改善箇所説明図

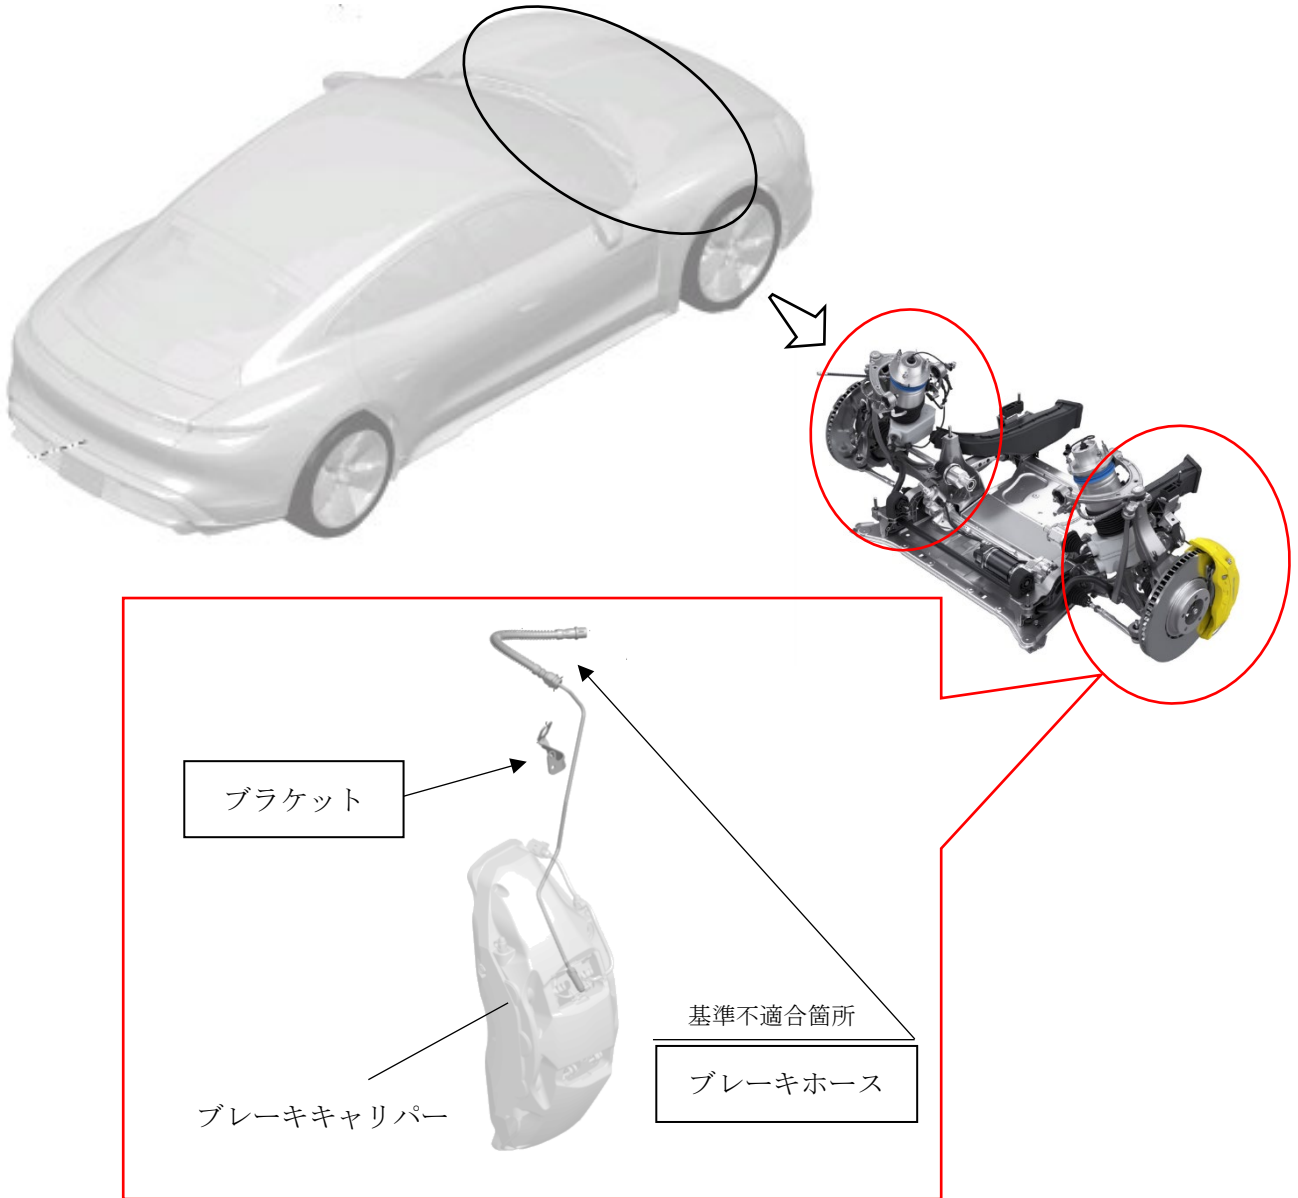
制動装置において、設計が不適切なため、前輪用ブレーキホースの長さが不足している。そのため、そのままの状態で使用を続けると、操舵角によりブレーキホース端部に過大な負荷がかかり、ブレーキホースに亀裂が発生する。最悪の場合、ブレーキ液が漏れて警告灯が点灯し、制動力が低下するおそれがある。

注：□内は対策品に交換する部品を示す

全車両、前輪用ブレーキホースおよびブラケットを対策品と交換する。
